改善箇所説明図

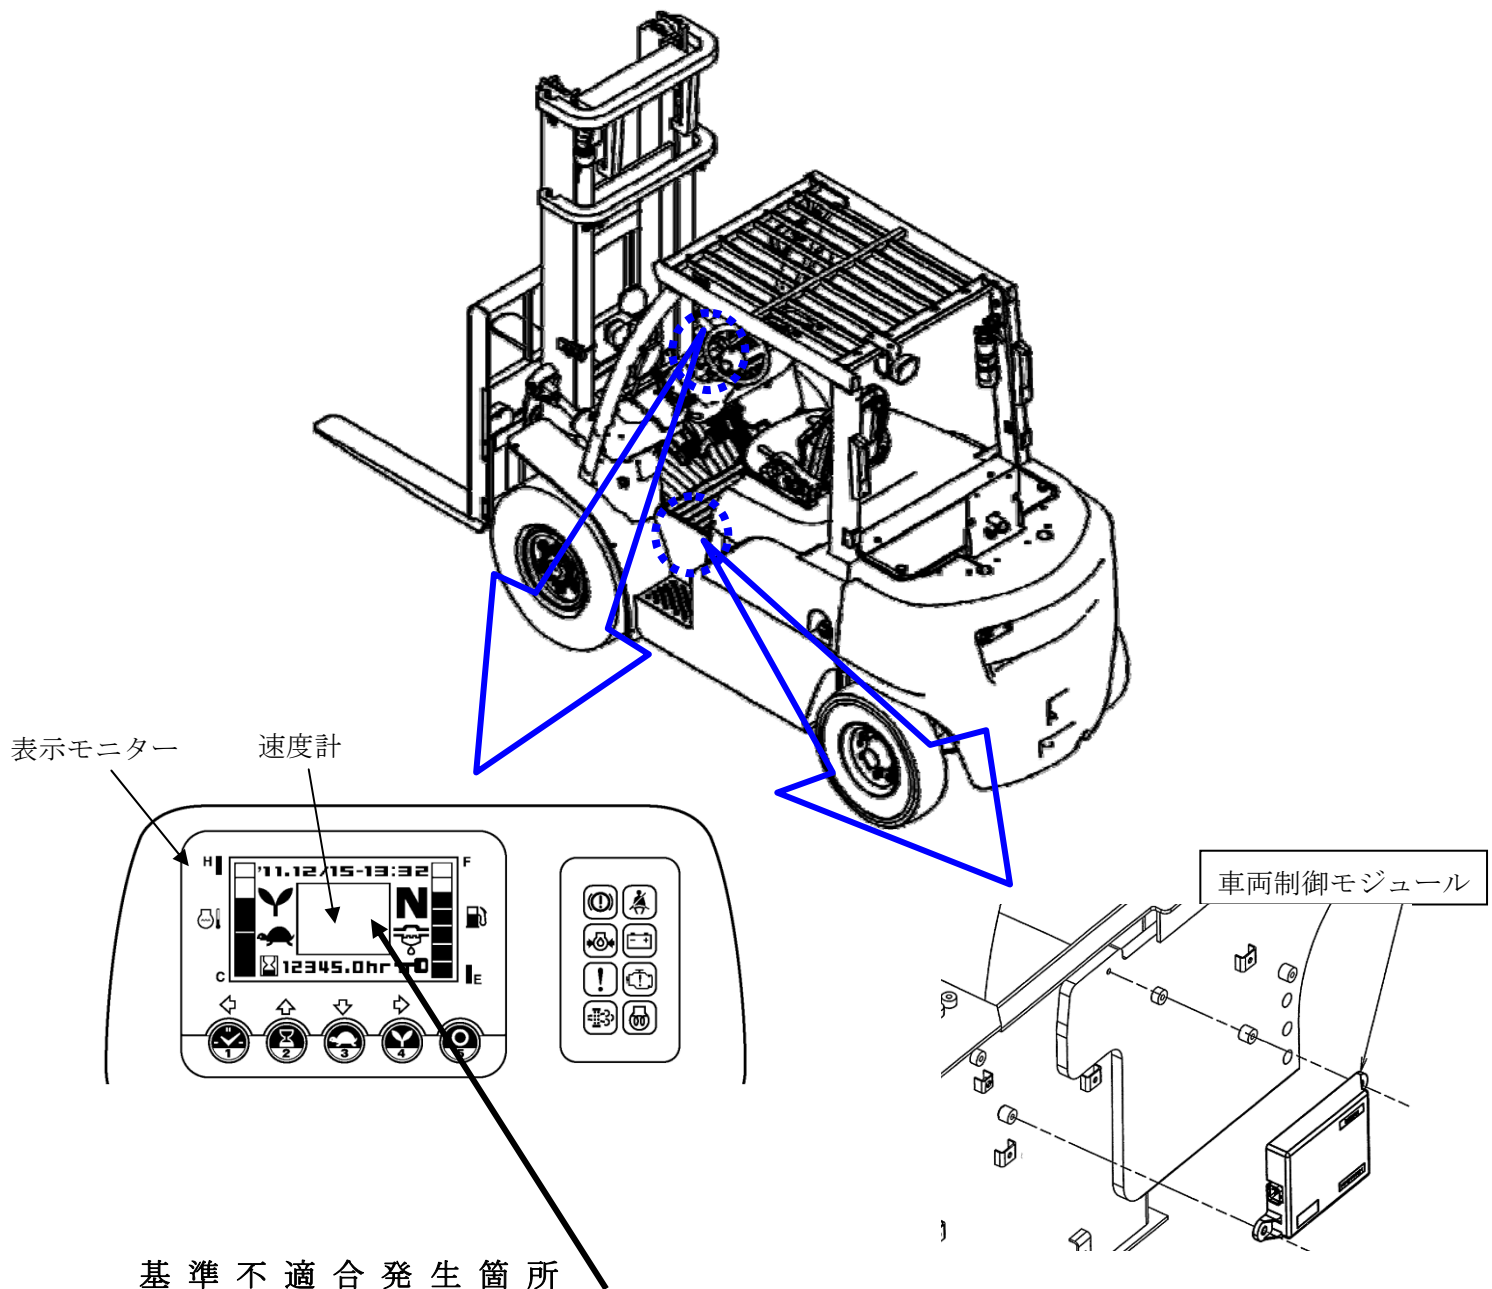
フォークリフトの速度計において、最高速度が20キロメートル毎時以上にもかかわらず速度計が表示しないものがあり、保安基準を満足しない。

全車両、車両制御モジュールの設定値を変更し、速度計を表示させる。

インストパネル右側に、ステッカーを貼付する。
